**INFORME DE HITO DE CONTROL  
N° 055-2024-OCI/0475-SCC**

**“OBRA: MEJORAMIENTO Y AMPLIACION DEL SISTEMA DE  
AGUA POTABLE Y ALCANTARILLADO ZONA DE  
EXPANSION URBANA DEL SECTOR NUEVO TUMBES –  
PROVINCIA DE TUMBES-TUMBES, CUI N.° 2154549”**

**HITO DE CONTROL N°03 – EJECUCIÓN DE OBRA.**

**TUMBES, 8 DE MAYO DE 2024**

**IMAGEN N°07**  
**EMPALMES EN SECTOR SANTO DOMINGO A RED EXISTENTE**

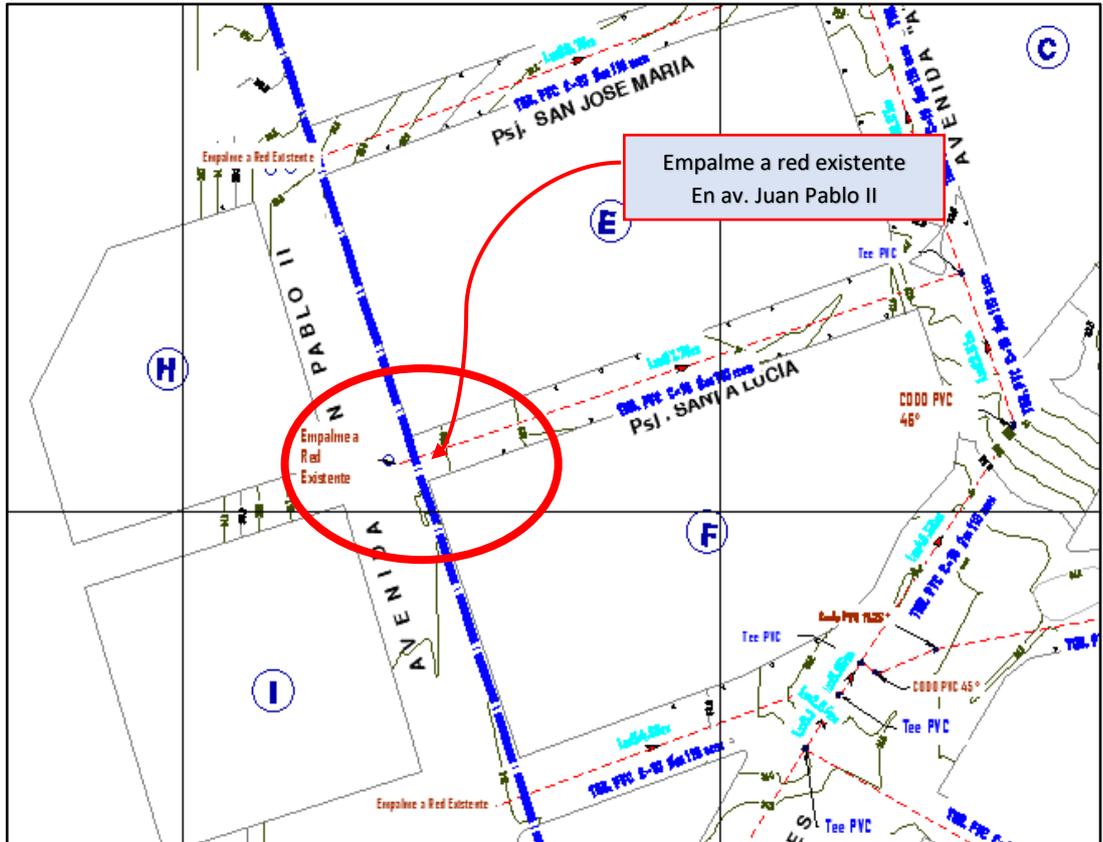
Al respecto, de la revisión al Expediente Técnico, se tiene que, el provisionamiento de agua potable a los sectores mencionados será realizado mediante ocho (8) puntos de empalmes a la red de distribución existente ubicadas en la Av. Juan Pablo II, Av. Las Torres y Av. Dios es Amor, uno (1) en el sector San Juan de Dios y siete (7) en el sector Santo Domingo, el cual a modo de ejemplo se evidencia en la siguiente imagen:

En esa línea, resulta oportuno advertir que, dentro de los componentes de infraestructura para el abastecimiento de agua a estos dos (2) sectores, no se está considerando la construcción de un reservorio que garantice el abastecimiento de agua las 24 horas del día.

**IMAGEN N°13**  
**PRECISIÓN DE LO MENCIONADO EN EL OFICIO N° 352-2022-UESST-GG DOCUMENTO CON EL QUE UESST OTORGA LA FACTIBILIDAD DE SERVICIO**

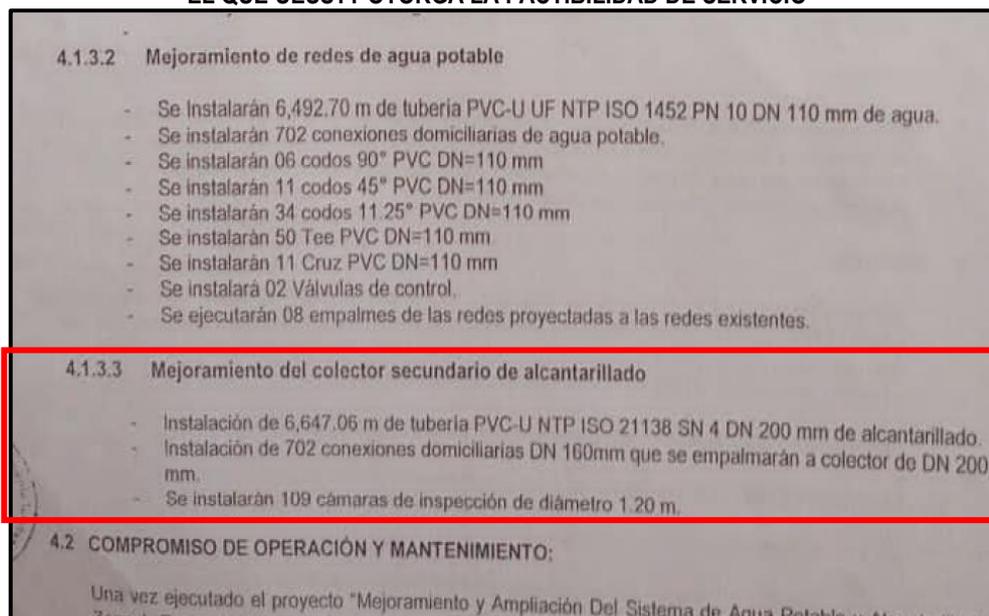
En esa línea, se tiene que, el citado documento con relación al mejoramiento de alcantarillado solo menciona la cantidad de tubería que se instalará, cantidad de conexiones domiciliarias y cantidad de buzones, tal como se evidencia en la imagen siguiente:

De lo anterior se desprende aquella documentación complementaria que debe contener el informe de factibilidad, siendo uno de ellos el plano de ubicación con un esquema propio, donde se deben consignar las características del buzón donde se evacuaran las aguas residuales, pero como ya se mencionó líneas arriba, al revisar el informe de factibilidad del proyecto emitida por la Unidad Ejecutora 002 Servicios de Saneamiento Tumbes, no se ha encontrado dicha documentación.

Por todo lo descrito en los párrafos precedentes, se advierte el riesgo que el buzón existente que recibirá las aguas residuales generadas por los sectores Santo Domingo y San Juan de Dios no tenga la profundidad indicada en los planos de alcantarillado, situación que podría ocasionar el retorno del caudal, generando a su vez aniegos en los tramos finales del proyecto, cerca al buzón proyectado N° 90.

**IMAGEN N°15**  
**PLANTA DE TRATAMIENTO DE AGUAS RESIDUALES**

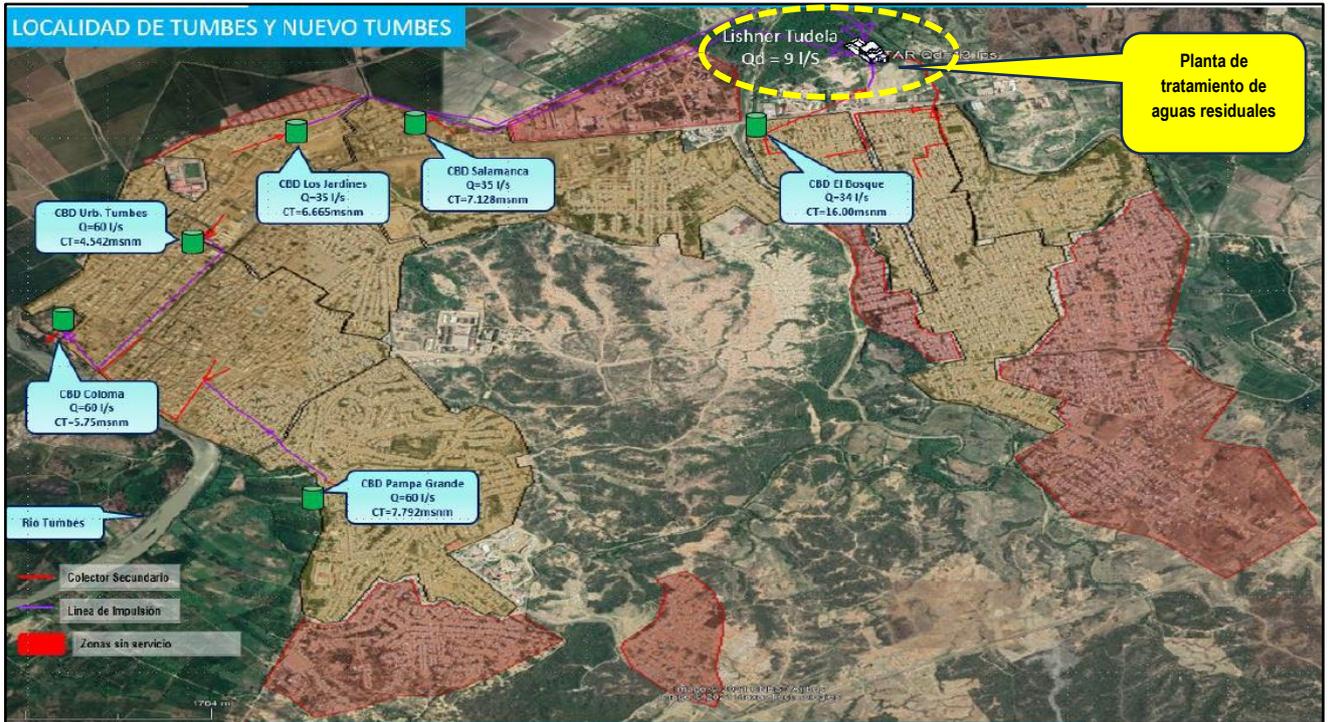
Asimismo, se tiene que, esta planta de tratamiento denominada Lishner Tudela cuenta con 2 lagunas de oxidación, las mismas que se encontrarían a menos de 250 m de las viviendas, tal como se muestra en la siguiente imagen:

152. Tratamiento de aguas servidas: La localidad de Tumbes descarga 85% las aguas servidas sin tratar al río Tumbes. El 15% de las aguas son descargadas a las lagunas de oxidación Lishner Tudela, así como a la Quebrada Pedregal. La planta de tratamiento de desagües domésticos tiene una capacidad de 7 l/s. Actualmente no opera en adecuadas condiciones por la sobrecarga que recibe.

**IMAGEN N°19**  
**BUZONES CON PROFUNDIDAD DE 4,55 m y 5,00**

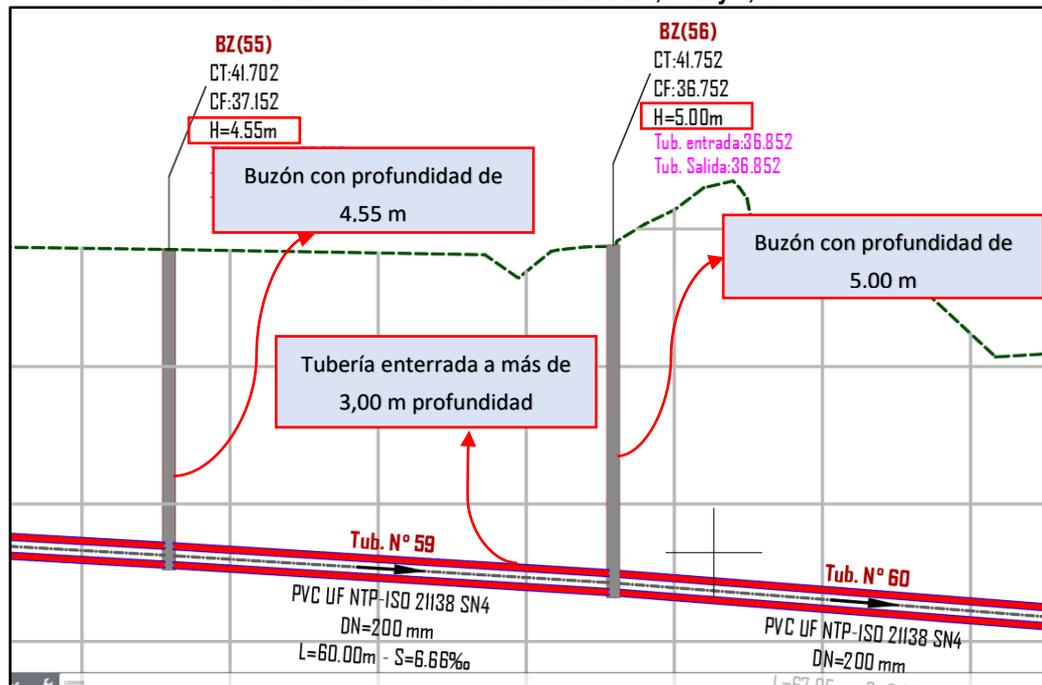
Ahora bien, de la revisión a los planos de los Perfiles Longitudinales<sup>21</sup> de Red de Alcantarillado se verifica que se están proyectando la construcción de veinte (20) buzones con una profundidad mayor a tres (3) m, tal como se muestra en el cuadro siguiente:

Del cuadro anterior se desprende que, para realizar la construcción de los buzones, se tendrá que excavar a una profundidad mayor a los tres (3) metros y por ende la tubería que llega a estos buzones estará enterrada a más de tres (3) metros de profundidad.
